liZP.7013.22.2022.KF\_7

## WYNIKI KONSULTACJI SPOŁECZNYCH PROJEKT BUDOWY UL. MAGELLANA I KOLUMBA W NIEMCZU

W ramach konsultacji społecznych projektu budowy ul. Magellana i Kolumba w Niemczu przeprowadzonych w dniach 26.05.2023 – 08.06.2023 r. wpłynęły następujące uwagi.

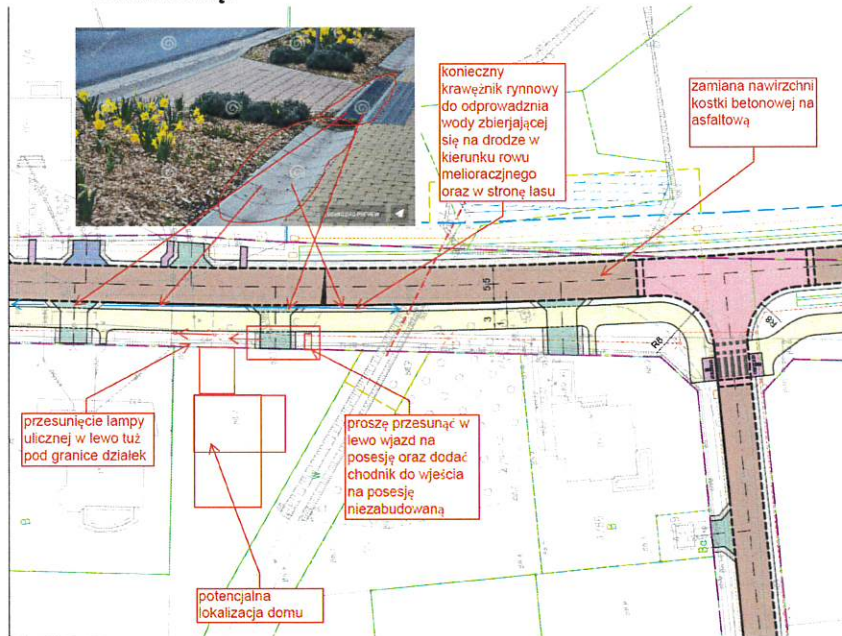
1. Przesunięcie wjazdu na posesję niezabudowanej do mojej działki 4/72  
***Odpowiedź: przesunięcie wjazdu ujęto w projekcie zgodnie z poniższym fragmentem PZT.***

2. Przesunięcie lampy ulicznej na posesji niezabudowanej mojej działki 4/72  
***Odpowiedź: przesunięcie słupa oświetleniowego ujęto w projekcie zgodnie z fragmentem PZT ujętym w pierwszej odpowiedzi.***
3. Dodania chodnika do wejścia na moją posesję niezabudowaną nr działki 4/72  
***Odpowiedź: przesunięcie dojścia do furtki ujęto w projekcie zgodnie z fragmentem PZT ujętym w pierwszej odpowiedzi.***  
Dodania rynny przy krawężniku do odprowadzenia wody w kierunku rowy melioracyjnego oraz lasu.  
***Odpowiedź: Nie ma takiej potrzeby. Zaprojektowano spadek jezdni jednostronny z zachodu na wschód do projektowanych rowów odwadniających / muld. Dodatkowo od strony***

**przedmiotowej działki zaprojektowano krawężnik wystający przy jezdni, chodnik oddzielony pasem zieleni.**

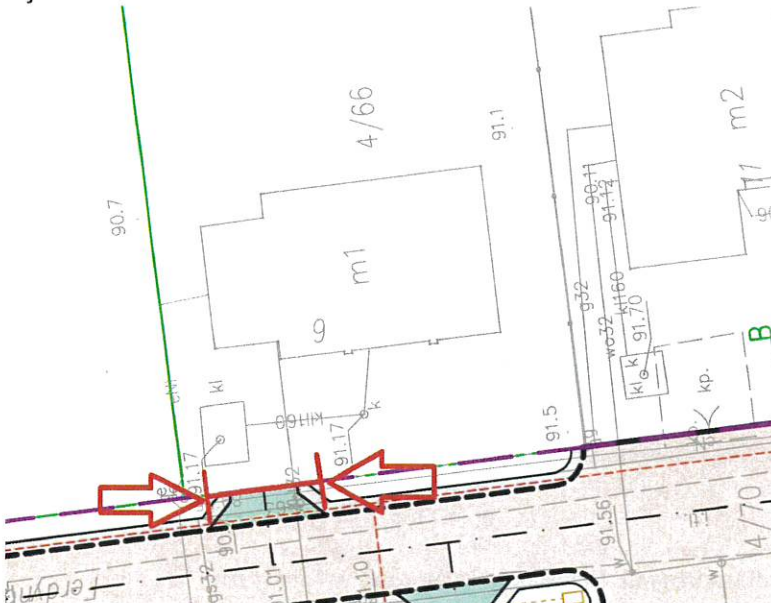
Chciałabym zgłosić, że wskazany w projekcie wjazd nie znajduje się na wprost bramy wjazdowej do garażu. Dodatkowo została tam umieszczona latarnia, która uniemożliwi wjazd na posesję.

Bardzo proszę o zmianę w projekcie, która będzie współgrała z projektem zagospodarowania terenu.  
**Odpowiedź:** Uwzględniono zmianę lokalizacji wjazdu i słupa oświetleniowego zgodnie z uwagą.  
**Poniżej fragment PZT ze zmianą.**

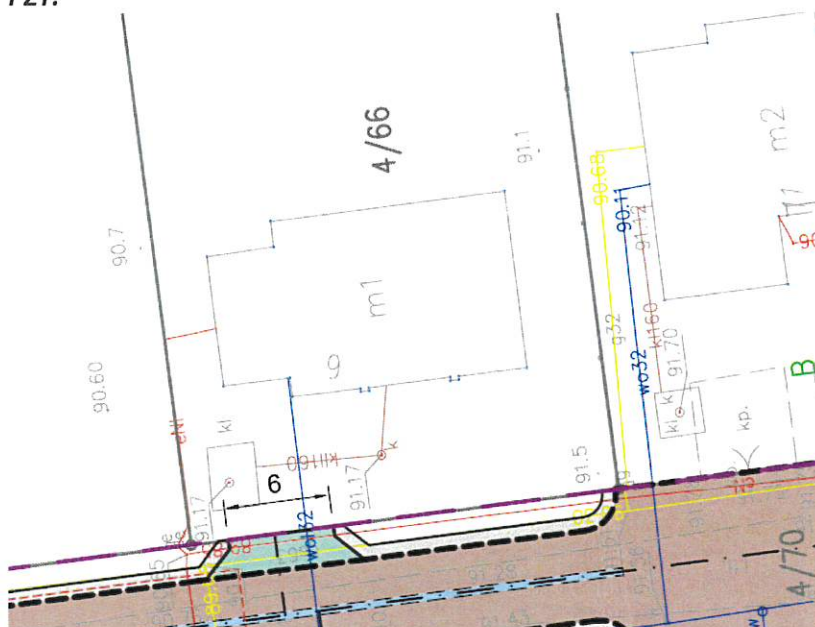
Piszę odnośnie wjazdu na posesję na ulicy Ferdynanda Magellana 9 , działka nr. 4/66.

Jaka jest przewidywana szerokość wjazdu na działkę ?

Chodzi mi o to że u nas nie ma bramy i mamy otwarty podjazd. Chcielibyśmy aby wjazd na działkę był szerokości podjazdu.

**Odpowiedź:** Poszerzony wjazd został uwzględniony w projekcie zgodnie z poniższym fragmentem PZT.

Szkic poglądowy (zjazd do likwidacji przy działce nr 3/4 oraz progi zwalniające):

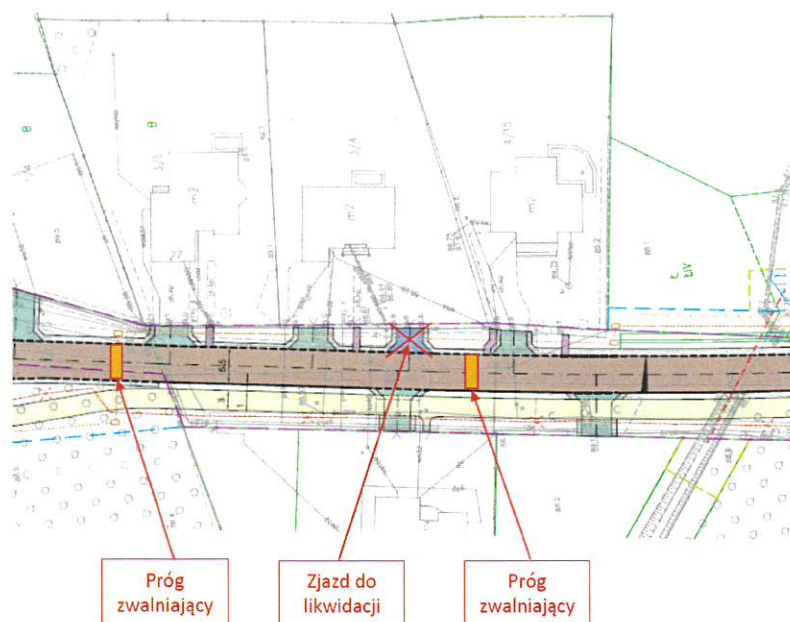
1. Prosimy o usunięcie z projektu dodatkowego zjazdu z kruszywa łamanego przy działce nr 3/4 (Kolumba 29). W tym miejscu usytuowana była brama, która funkcjonowała do chwili istnienia ogrodzenia tymczasowego działki (przede wszystkim na etapie budowy). Obecnie, po wykonaniu ogrodzenia docelowego, przedmiotowa brama uległa likwidacji (patrz szkic poglądowy w załączeniu).

2. Prosimy o umieszczenie w zaznaczonych w załączeniu na szkicu poglądowym lokalizacjach progów zwalniających. Mamy świadomość, że na wysokości działki nr 220/10 zaprojektowana została wyspa, a także wyniesione skrzyżowanie przy działce nr 4/86. Uważamy jednak, że w zaznaczonych w załączeniu na szkicu miejscach powinny znaleźć się również progi zwalniające.

***Odpowiedź:*** *Usunięto wskazany zjazd z projektu.*

***Odpowiedź: Ulica Kolumba zgodnie z Miejscowym Planem Zagospodarowania Przestrzennego przewidziana została jako droga klasy L (lokalna). Nie przewiduje się wykonania na ul. Kolumba dodatkowych progów zwalniających. W projekcie zastosowano elementy spowolnienia ruchu w postaci dwóch wysp zlokalizowanych przy dz. 220/10 i na dz. 22138/3 oraz wyniesionych skrzyżowań z ul. Ostoja/Ractawicka, Magellana i drogą określoną w MPZP jako 06KL\*.***

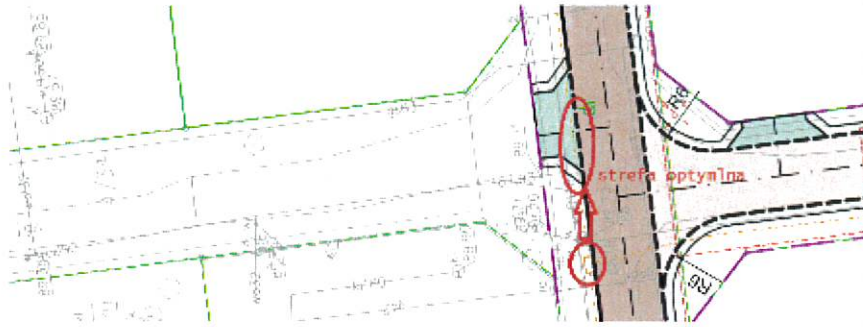
1. Poszerzenia zjazdu na działkę nr: 4/34. Działka ma charakter drogi wewnętrznej dla 6 działek budowlanych, aktualnie funkcjonuje tu ruch co najmniej 8 samochodów osobowych, po zabudowaniu dwóch kolejnych działek, należy założyć ruch co najmniej 12 samochodów osobowych. Dlatego wnioskuję o dwukrotne poszerzenie szerokości zjazdu. Pozwoli to na wykorzystanie potencjału przepustowości drogi wewnętrznej oraz zapewni bezpieczeństwo na skrzyżowaniu z drogą gminną.

**Odpowiedź:** poszerzony wjazd został uwzględniony w projekcie.
